**TRATTA A.V. /A.C. TERZO VALICO DEI GIOVI PROGETTO DEFINITIVO**

Relazione tecnica generale art. 20 Allegato XXI D.Lgs n. 163/2006

VAR008 – Specifiche tecniche interoperabilità STI2014 - VAR021 – Corretto tracciato innesto Tortona - VAR004 – Interconnessione alternativa allo Shunt di Novi Ligure – Recepimento prescrizioni CIPE

**Figura 118 – In rosso la nuova piazzola INVS0 e in blu la relativa viabilità di accesso**

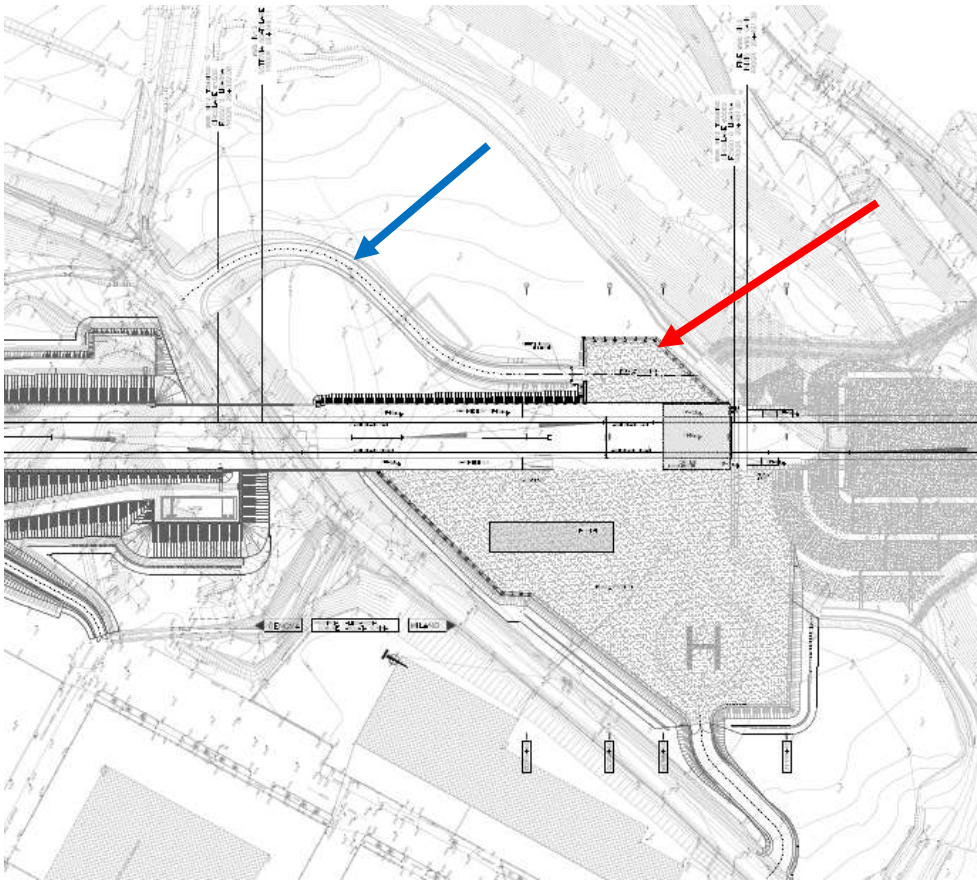
Come anticipato, per quanto riguarda l'imbocco sud della Galleria di Serravalle è prevista la realizzazione di una nuova piazzola (INVS0) e relativa viabilità di accesso e la modifica del fabbricato FA1K. La nuova piazzola è localizzata ad ovest della linea. Di seguito lo stralcio planimetrico (la freccia rossa indica la nuova piazzola e la freccia blu la viabilità di accesso).

**Figura 122 – Ambito 07 – Libarna – Confronto tra progetto approvato (blu) e progetto in variante (rosso) – Area imbocco nord Galleria di Valico**

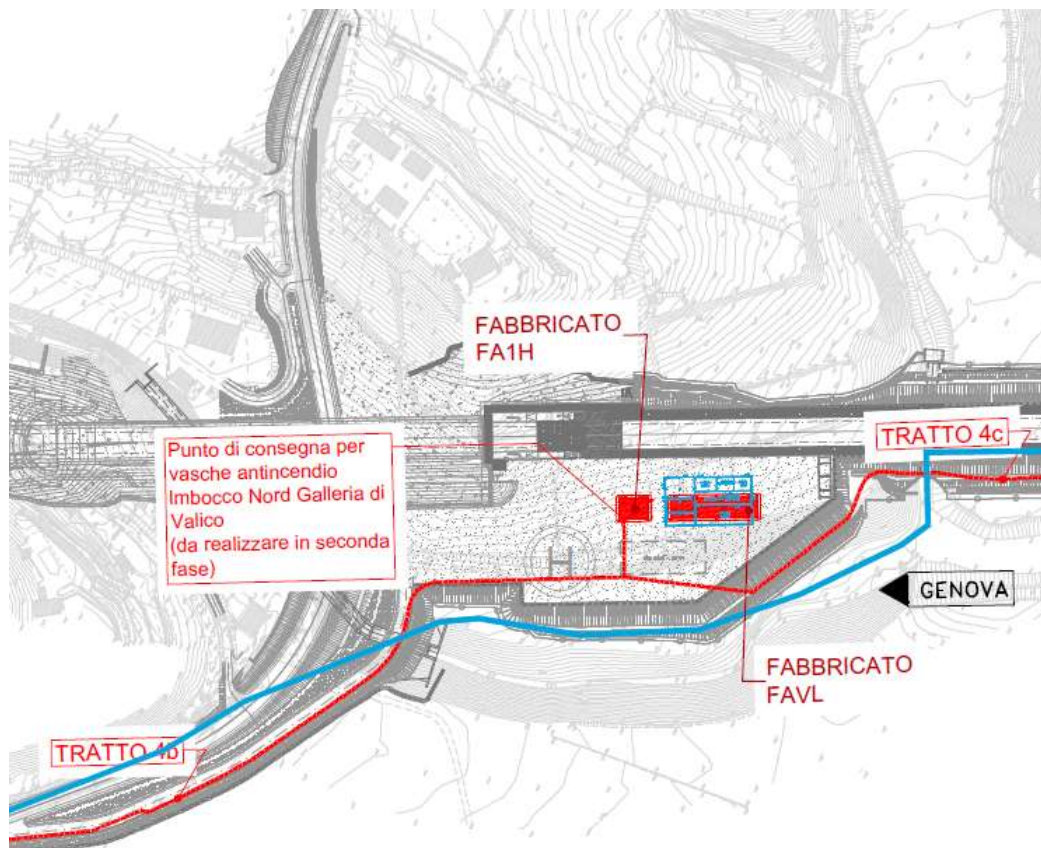
Nello stralcio planimetrico che segue è riportato il confronto tra la soluzione di progetto approvato (in blu) e quella di variante (in rosso) dell'area relativa all'imbocco nord della Galleria di Valico.

Il fabbricato FA1H, edificio tecnologico già presente nel progetto approvato è oggetto di modifiche: da dimensioni in pianta di 37,15x20,70 m per il progetto approvato passa in variante a dimensioni di 37,42x8,95 con una riduzione significativa dell'ingombro dell'edificio.
